US 形電源基板変更のお知らせ

件名	US 形電源基板 変更のお知らせ	発行日付	2018 年 8 月 29 日
		〒819-0192 福岡県福岡市西区今宿東 1 丁目 1 番 1 号 三菱電機 FA 産業機器株式会社 TEL 092-805-3400

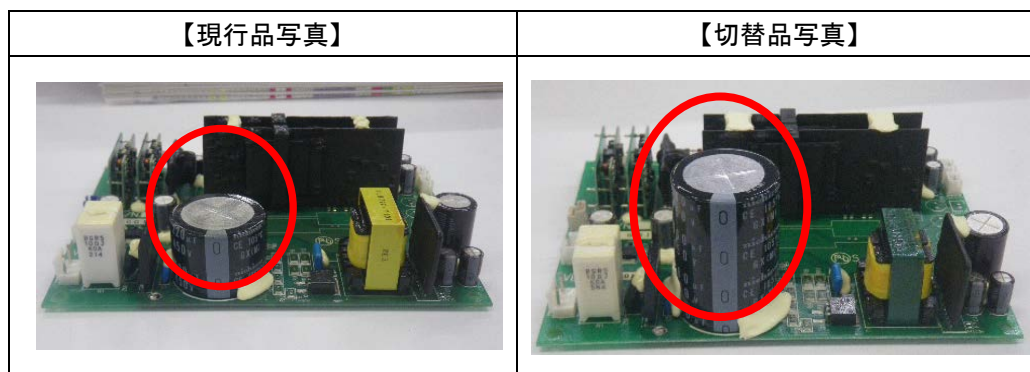
1. 変更内容
US 形電源基板のコンデンサ容量変更。
2. 対象機種
＜製品＞
US 形ホイス全機種
＜部品＞
US 形用電源基板 P288556G01 (モータ容量 30kW 以下)、G05 (モータ容量 45kW)
いずれも特殊品になりますので見積照会願います。
3. 切替時期
2018 年 6 月生産分より変更しております。ご案内が遅れましたことをお詫び致します。
4. 変更理由
部品 (電解コンデンサ) 共用化のため。
5. 変更点及び注意点
コンデンサ容量を 220 μ F から 560 μ F へ変更
※基板取り付け互換性有
